LINEA POTENZA - FOGGIA - AMMODERNAMENTO

LOTTO 4 – (Sub lotto 4.2) - OPERE AGGIUNTIVE PER OTTEMPERANZA PRESCRIZIONI DI CDS ISTRUTTORIA – CAVALCA FERROVIA NV08 NEI COMUNI DI RIONERO IN VULTURE E BARILE

RELAZIONE DESCRITTIVA RELATIVA ALLE DIFFERENZE TRA PROGETTO ESECUTIVO E PRECEDENTE PROGETTO DEFINITIVO GIA' FAVOREVOLMENTE ASSENTITO IN AMBITO CdS 2018 E V.I.A. 2016

Figura 3 - Confronto soluzioni viabilità NV08 di PD 2015 e integrazione al PD 2016

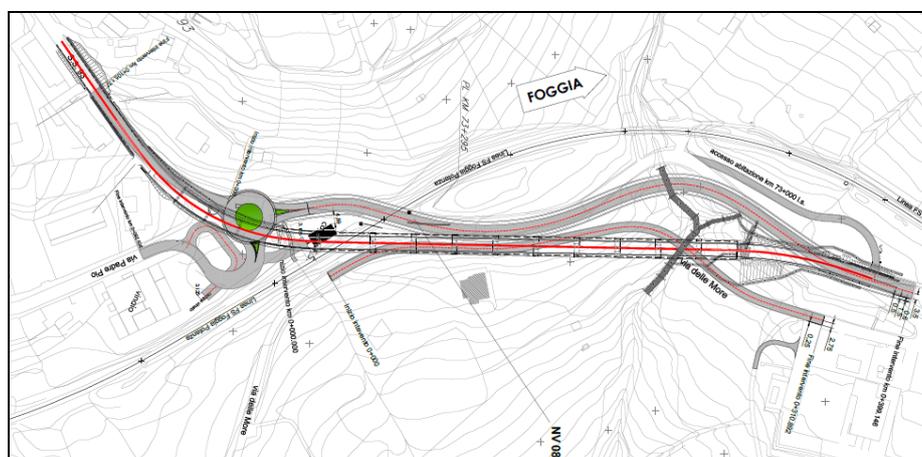
Oltre alle indicazioni avanzate in sede di CdS, pervenivano, tramite un'istanza del 20/01/2016 da parte di un Comitato di cittadini di Rionero in Vulture e Barile, ulteriori osservazioni alla soluzione progettuale dell'NV08 presentata nella prima seduta alla CdS; nel dettaglio, il Comitato richiedeva una revisione del progetto che garantisse oltre all'accesso a via Padre Pio, anche l'accesso all'azienda vinicola D'Angelo nel Comune di Rionero in Vulture, all'abitazione privata presente nei pressi della pk 73+000 della linea ferroviaria, all'area PIP del Comune di Barile, nonché che fosse tale da evitare la demolizione dell'ex casello ferroviario (ora abitazione privata) e ripristinasse il collegamento alle abitazioni presenti lungo via delle More.

La nuova soluzione dell'opera NV08 consentiva di ripristinare tutti gli accessi richiesti dai Comuni e dal Comitato dei cittadini mediante l'inserimento di una rotatoria in prossimità di via Padre Pio, nonché grazie all'abbassamento del piano di rotolamento di circa 2 m e all'introduzione di prolungamenti e viabilità di ricucitura, la nuova soluzione evitava anche l'abbattimento dell'ex casello ferroviario (ora abitazione privata). L'opera di scavalco era garantita dal viadotto IV08, che in luogo della versione iniziale, che prevedeva classici impalcati con travi di calcestruzzo precompresso e pile in calcestruzzo, con profilatura longitudinale del terreno a gradoni, era caratterizzata da struttura continua con setti ad archi multipli e fondazioni del tipo indiretto su pali. L'andamento del tracciato planimetrico era tale da garantire un ottimale inserimento dell'opera nel contesto paesaggistico, come richiesto dal Mibact, assecondando l'andamento delle curve di livello e quindi il versante montano ed eliminando la profilatura longitudinale del terreno a gradoni.

Figura 6 – Confronto planimetriche di progetto PE (rosso) e PD (blu)

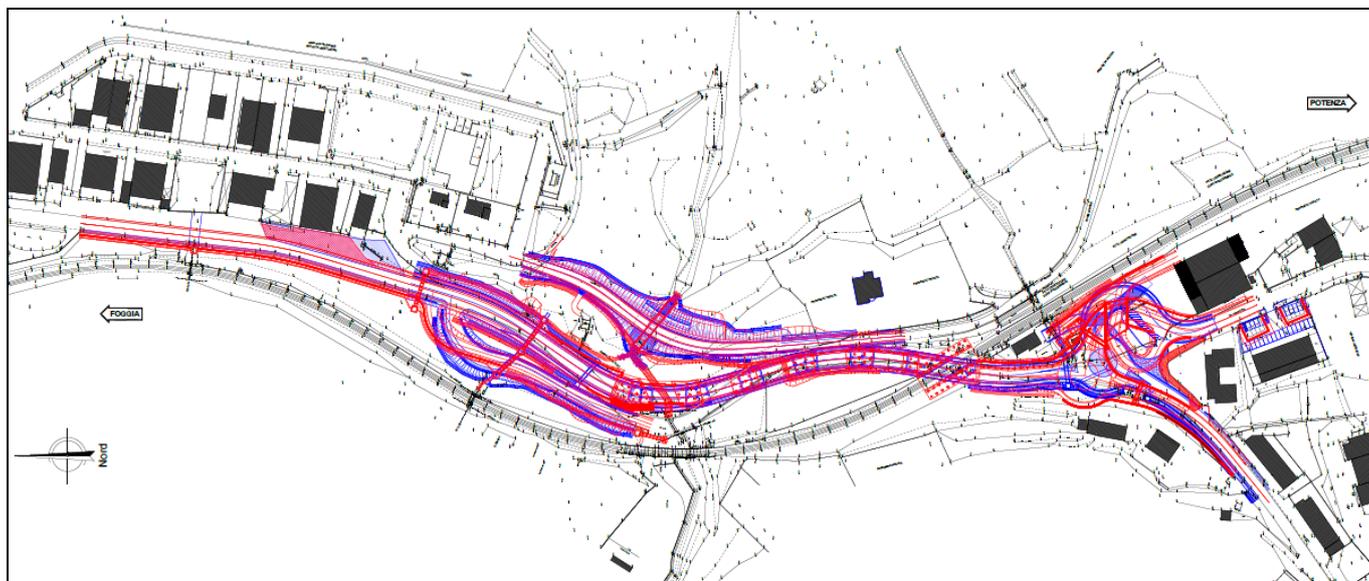
Al fine di esplicitare le differenze tra il presente PE e il precedente PD, già assentito in CdS, vengono di seguito riportate alcune sovrapposizioni planimetriche tra le rispettive opere, con le opere del PE rappresentate in rosso e quelle del PD rappresentate in blu.

Figura 7 – Scostamento in pianta lato monte dell’Asse 1 di progetto: in rosso rotatoria del PE, in blu quella del precedente PD

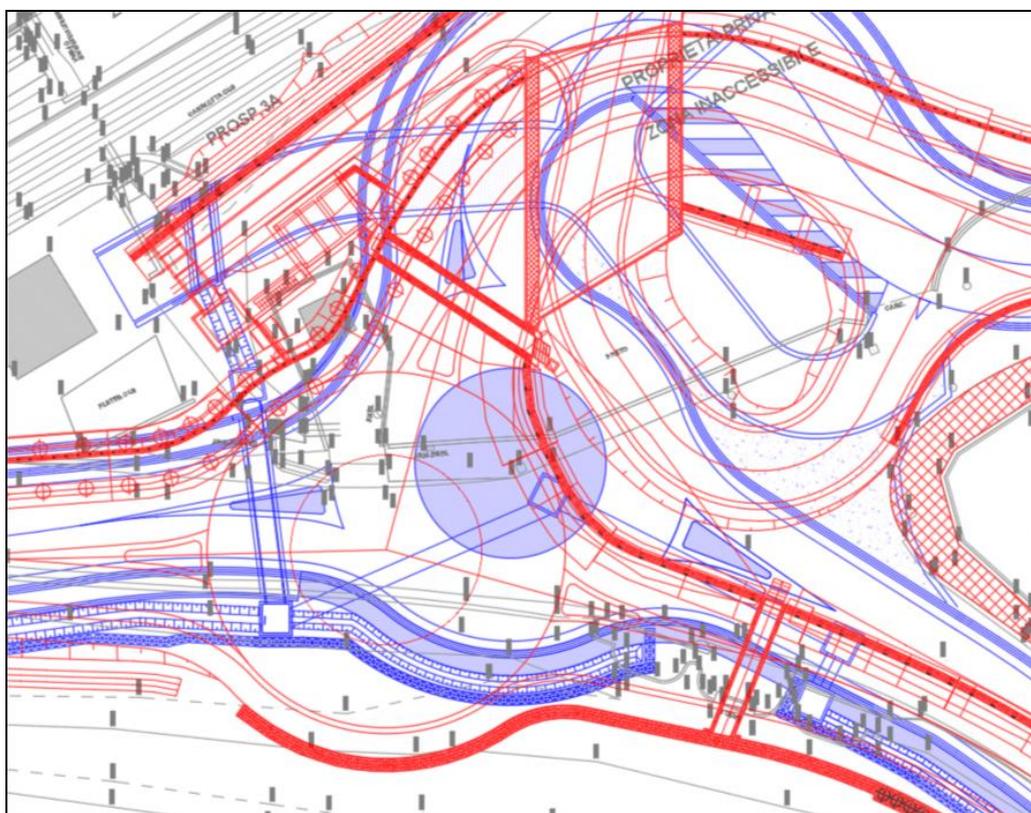
1. Lo scostamento in pianta lato monte della rotatoria (Asse 1 di progetto);

Figura 8 – Scostamento in pianta lato monte dell'Asse 7 di progetto: in rosso versione del PE, in blu quella del PD

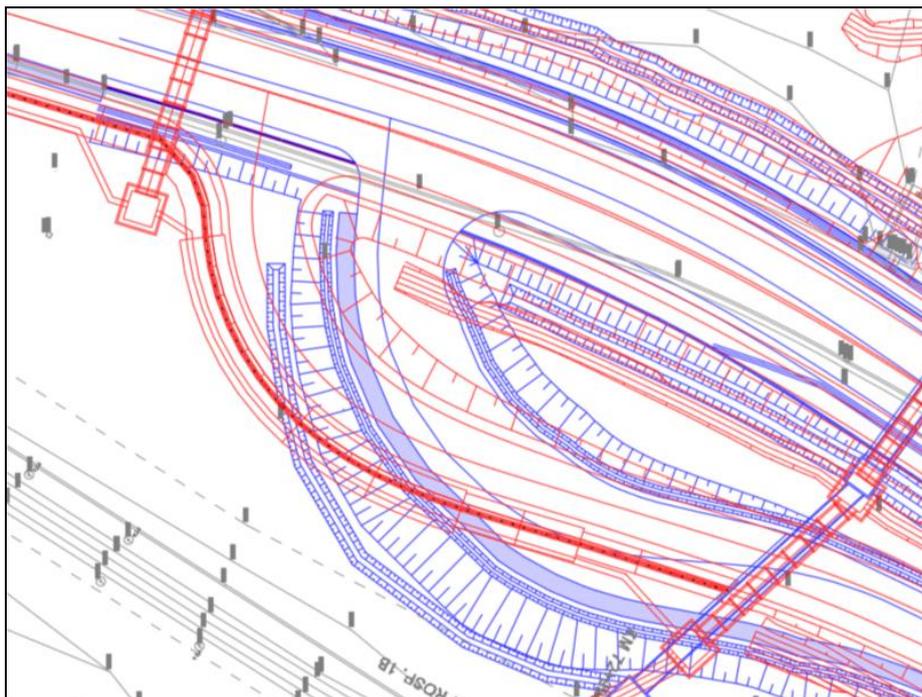
2. Lo scostamento in pianta dell'intersezione tra la viabilità di accesso al fabbricato km 73+000 (Asse 7 del progetto) e la SS93.

Figura 9 – Differenze tra la versione in rosso del PE (un solo sottovia) e quella in blu del PD (due sottovia)

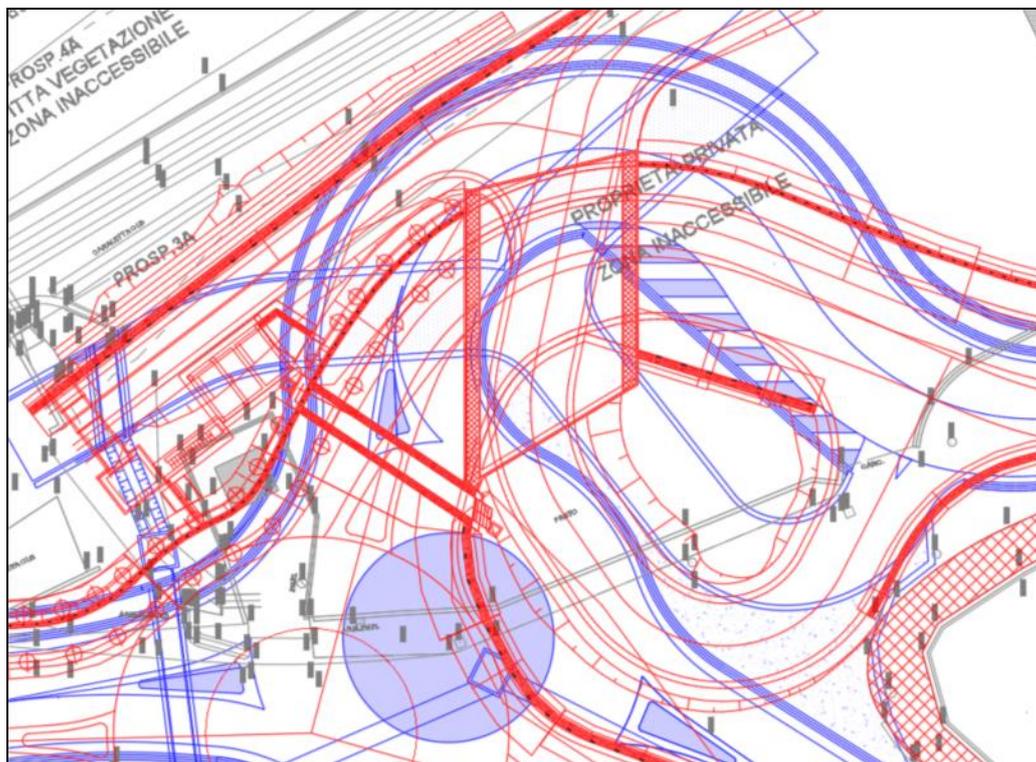
Il miglioramento funzionale dell'intersezione stradale a rotatoria ha portato alla realizzazione di un unico sottovia stradale (SL01) in luogo dei due previsti nel PD.

Figura 10 – Differenze tra il cavalcaferrovia del PE (struttura a farfalla, in rosso) e quella in blu del PD

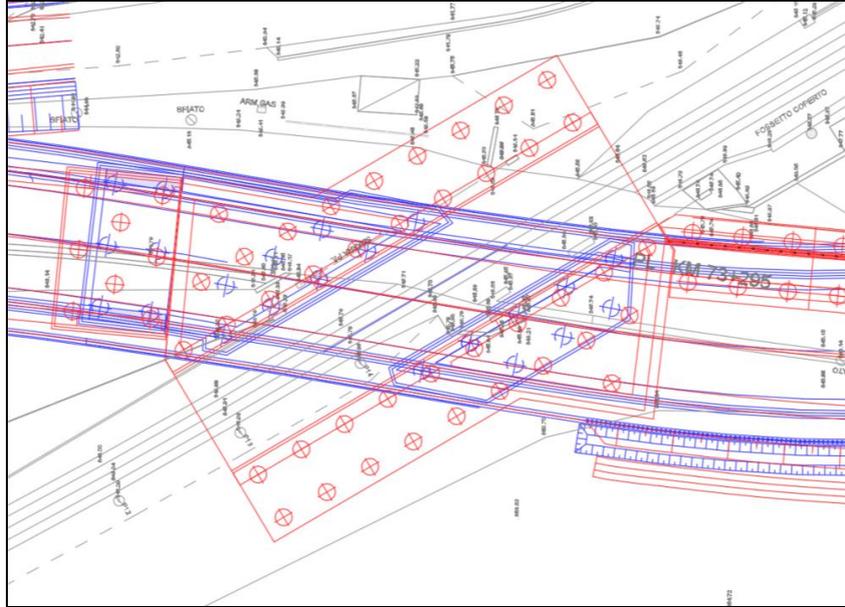
Il cavalcaferrovia, nella configurazione finale del progetto esecutivo, presenta una struttura a “farfalla” di relativo maggior ingombro rispetto a quanto previsto nel PD. Tale scelta progettuale è stata dettata dalla necessità di realizzare l’opera mantenendo il traffico ferroviario attivo, prevedendo, quando necessario, delle lavorazioni in regime di interruzione programmata di orario (IPO). Un’ulteriore necessità, che ha condotto ad optare per la struttura a farfalla dell’impalcato, è stata quella di fare in modo che le varie fasi non interferissero con la Trazione Elettrica (TE), supposta esistente al momento della realizzazione dell’intervento. Per tale motivo il solettone di copertura verrà realizzato con travi prefabbricate a T rovesce all’intradosso, che consentiranno la realizzazione del getto di completamento dell’impalcato senza interferire con il traffico ferroviario.

Figura 11 – Nuovo tombino idraulico per attraversamento NV08 alla pk 0+394

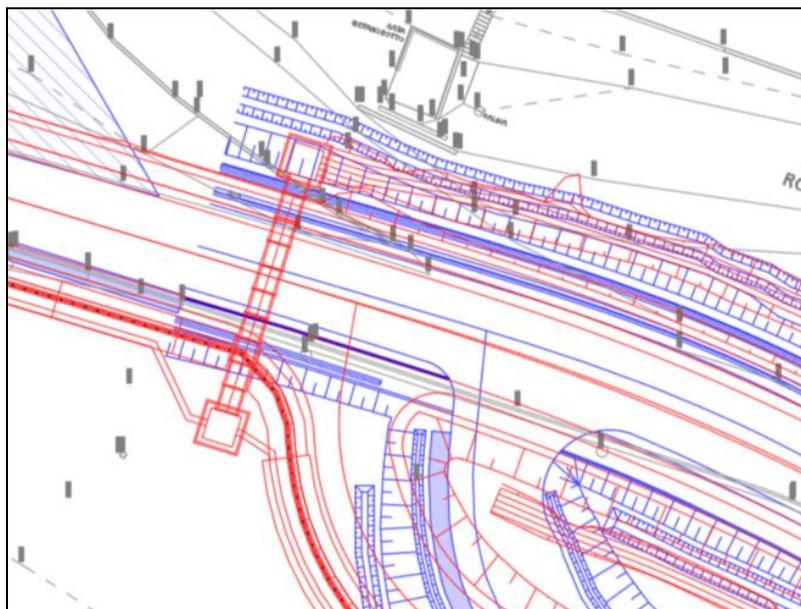
1. IN02: inserimento di un nuovo tombino per attraversamento NV08E alla pk 0+394.

Figura 12 – IN04: Nuovo Tombino parallelo a NV08M (PE in rosso, PD in blu)

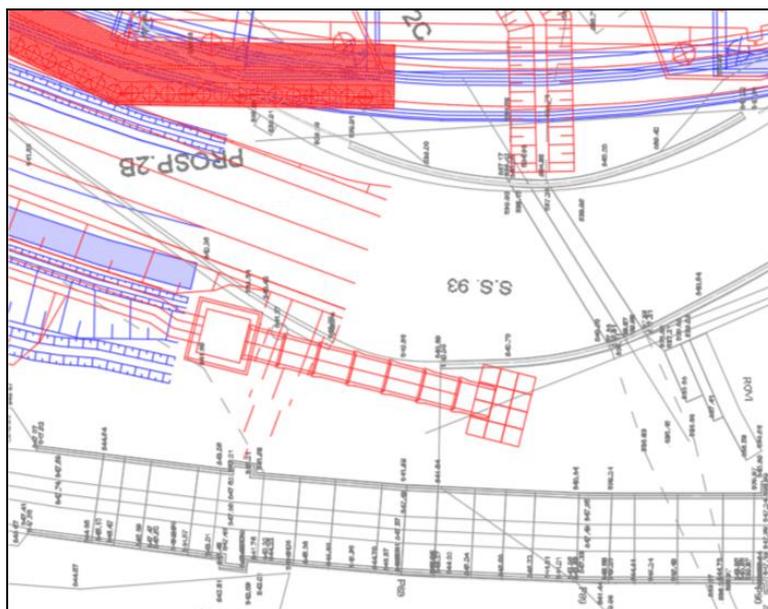
2. IN04: Nuovo Tombino parallelo a NV08M

Figura 13 – IN07 Tombino per attraversamento fognario (PE in rosso, PD in blu)

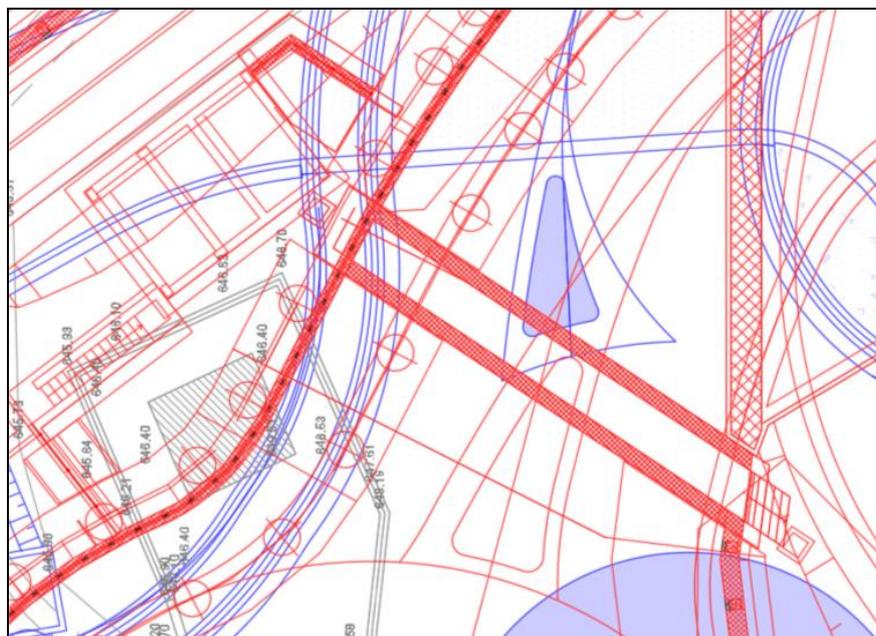
3. IN07 Tombino per attraversamento fognario

Figura 14 – IN08 Tombino per delocalizzazione fontana (PE in rosso, PD in blu)

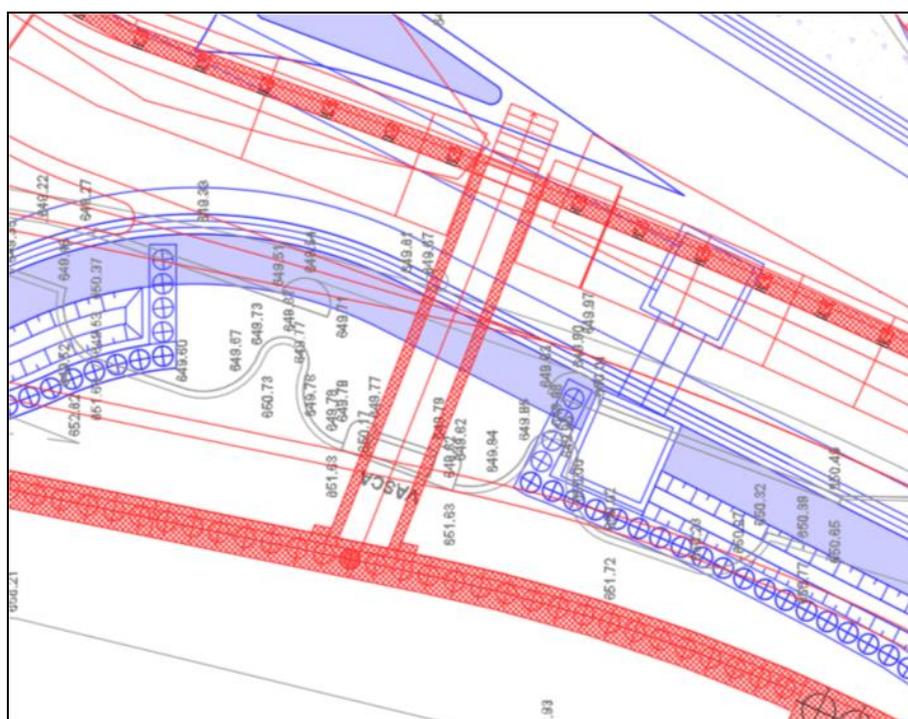
4. IN08 Tombino funzionale alla futura delocalizzazione della fontana

Figura 18 - Aree di cantiere del PD

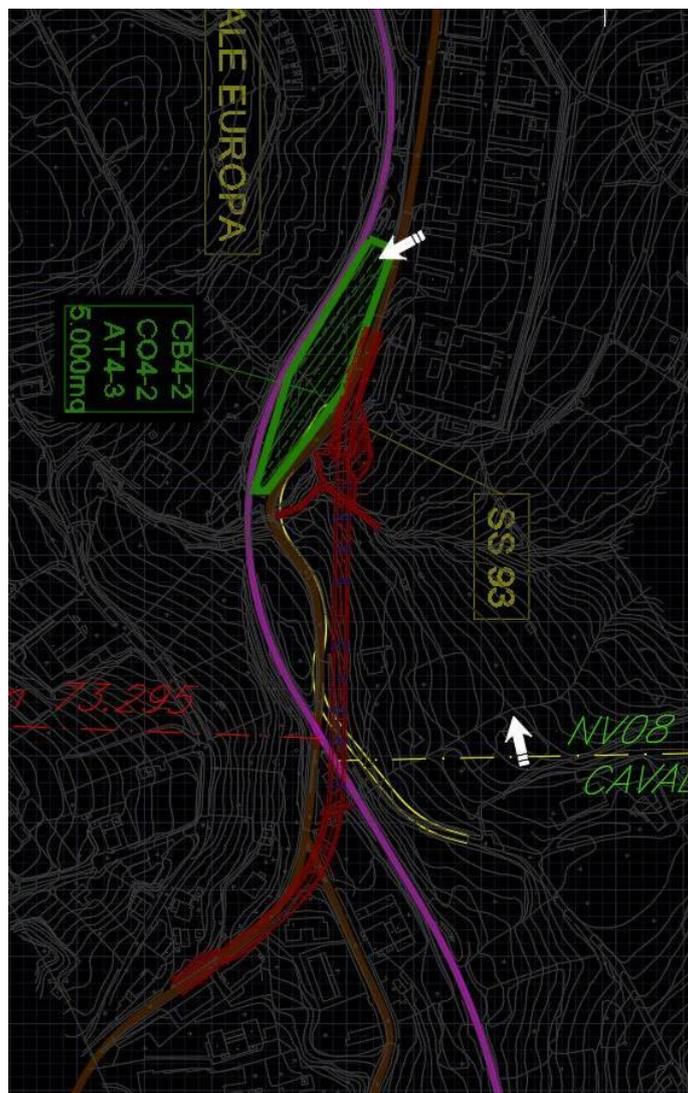
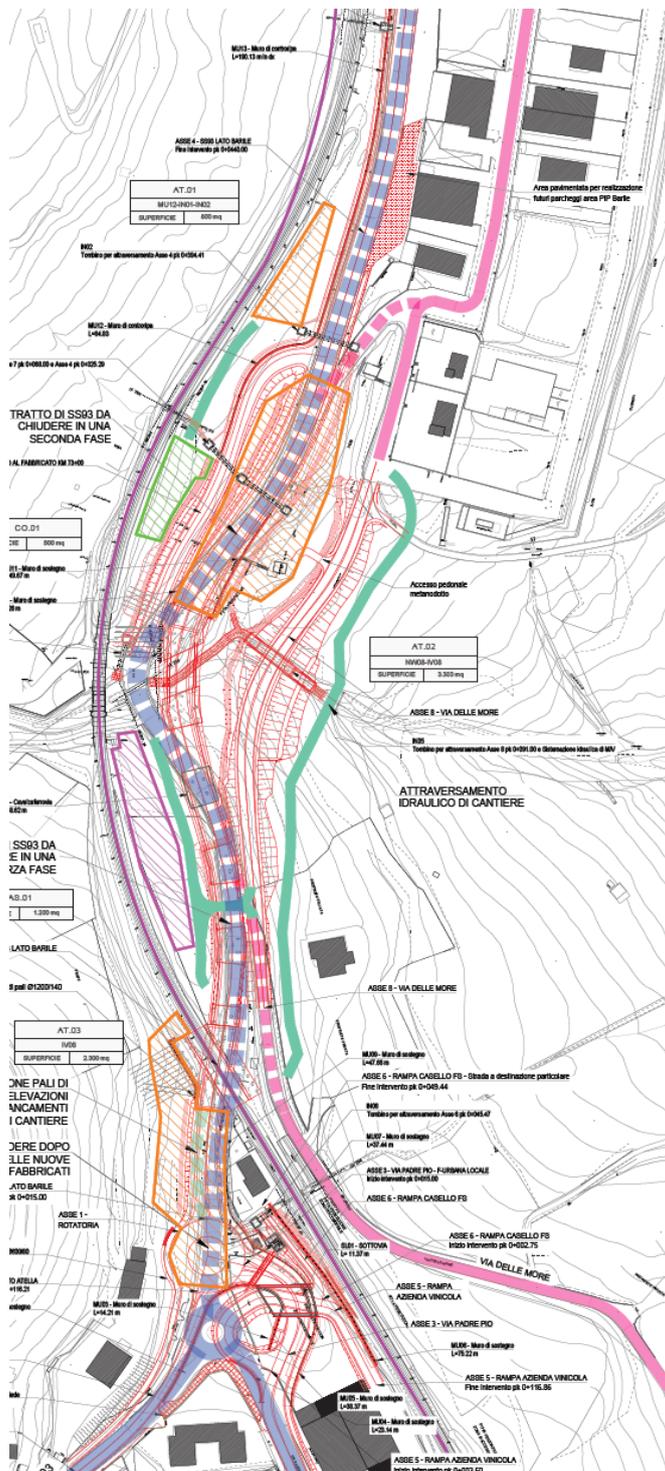
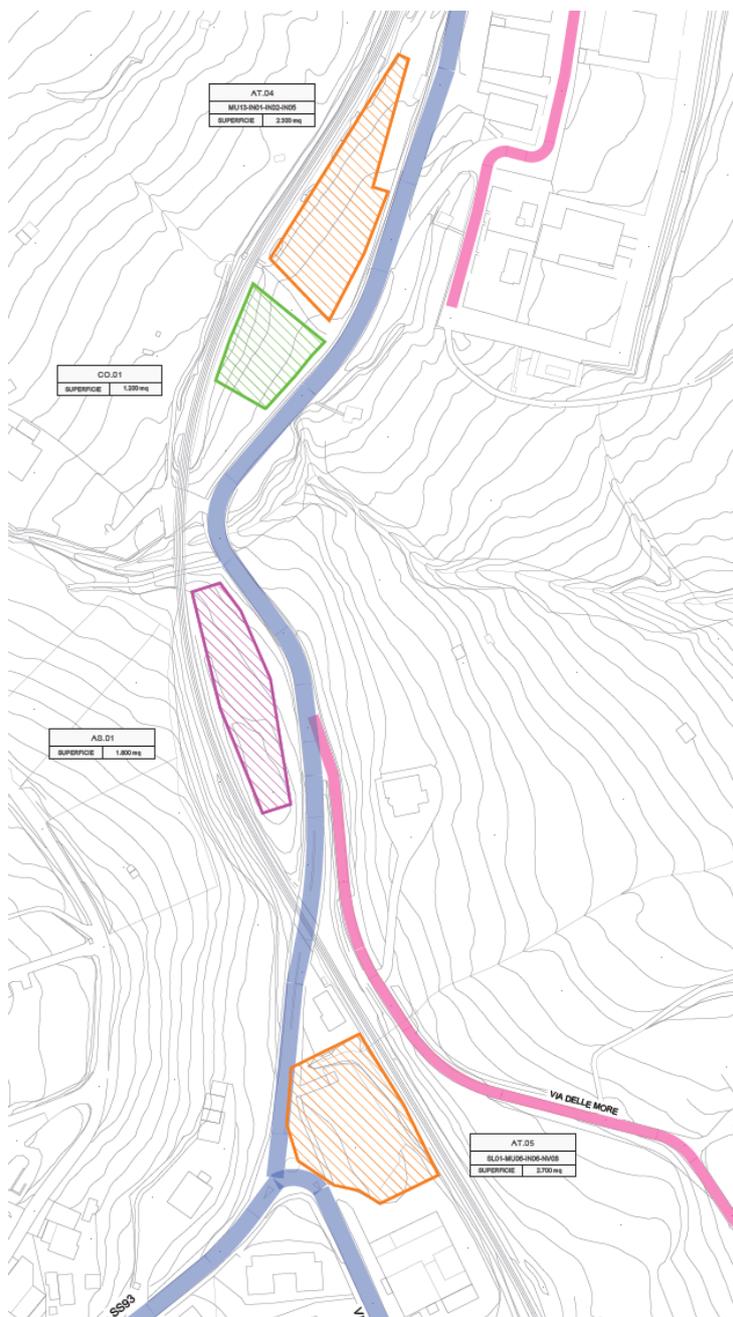
Le differenze – in aggiunta – in merito alle occupazioni di cantiere riguardano principalmente le aree AS.01, AT.03 e AT.05 relative al progetto esecutivo.

Come emerge dal confronto tra la Tabella 1, la Tabella 2 e la Tabella 3, e dalle planimetrie riportate in Figura 18, Figura 19 e Figura 20, per effetto dell'avanzamento progettuale rispetto al PD assentito, si riscontrano delle differenze con le aree di cantiere del progetto esecutivo. In particolare, l'area AS.01 è stata aggiunta per compensare la superficie sottratta a seguito delle modifiche progettuali riguardanti l'Asse 7, mentre le due aree tecniche AT.03 e AT.05 sono funzionali alla realizzazione delle opere lato Barile, queste ultime oggetto di modifiche/integrazioni rispetto al progetto definitivo assentito, quali, per esempio, la posizione della nuova rotatoria, la tipologia a farfalla dell'opera di scavalco, la presenza delle rampe verso l'azienda vinicola, ecc.
